品番	SJ 81BABF	品名	防露式手洗付密結形ロータンク	1 / 3
----	-----------	----	----------------	-------

## 衛生陶器補修品互換性情報

No. E0026

### 件名 タンク整流ジャバラについて

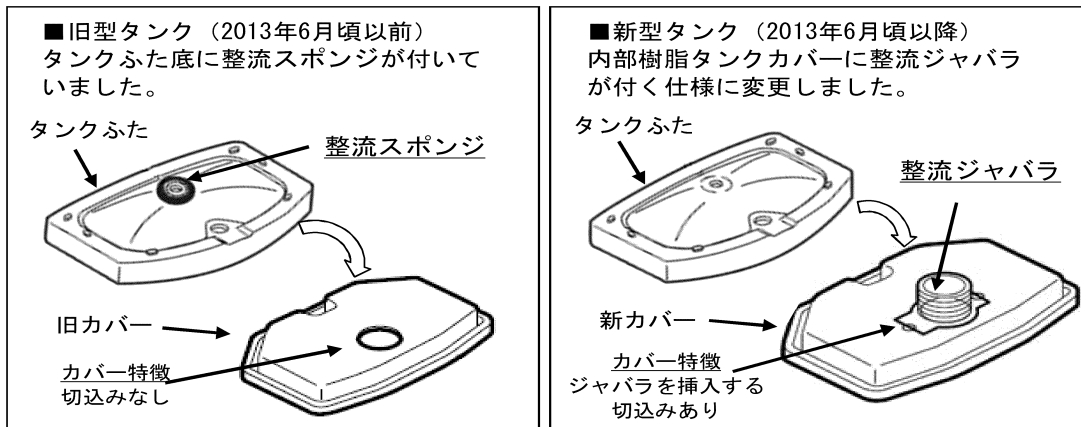
■対象製品のタンクふたには、ふた底に整流スポンジが付いているものと、付いていないものがあります。2013年6月頃から順次整流ジャバラ式に切り替えられています。(新旧でカバー形状は異なりますが、整流ジャバラのみの取り替えは可能です)

- 現行製品は整流ジャバラ式に切り替わっていますので、整流スポンジは付いていません。
- 現在のタンクふた、陶器タンク式、内部樹脂タンク式、内部樹脂カバーのみの補修品には、整流ジャバラが付いていますので、補修の際、タンクふた底に整流スポンジが付いている場合は、はがして整流ジャバラ式に切り替えてください。
- 整流スポンジを付けたまま整流ジャバラ仕様のカバーを付けると、ふたが浮いてがたつきや漏水の原因となりますので、必ず整流スポンジは、はがしてください。
- 既に整流ジャバラが付いている製品に対して、補修品を手配すると整流ジャバラがだぶる場合があります。その場合は破棄ください。
